Nr art. 1888 600 150 i 1888 998 101

Sprzęgła z wentylowaną obudową, sprężyną skrętową i okładzinami ze spieków (nr art. 1888 600 150 i 1888 998 101) zastępują sprzęgła (nr art. 1888 600 117, 1888 600 119 i 1888 634 006).

Rys. 2: Sprzęgło, konstrukcja zmieniona

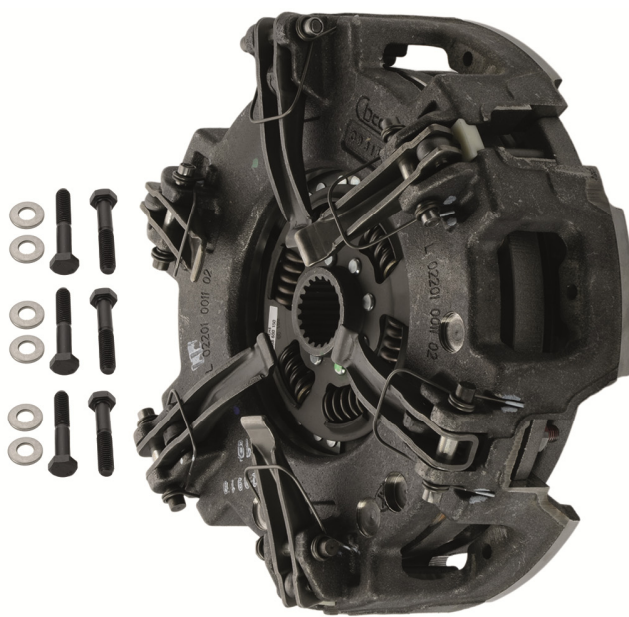
Sprzęgło z wentylowaną obudową można zamontować bez modyfikacji koła zamachowego. Do urządzenia dołączanych jest sześć śrub M8x1,25x45.
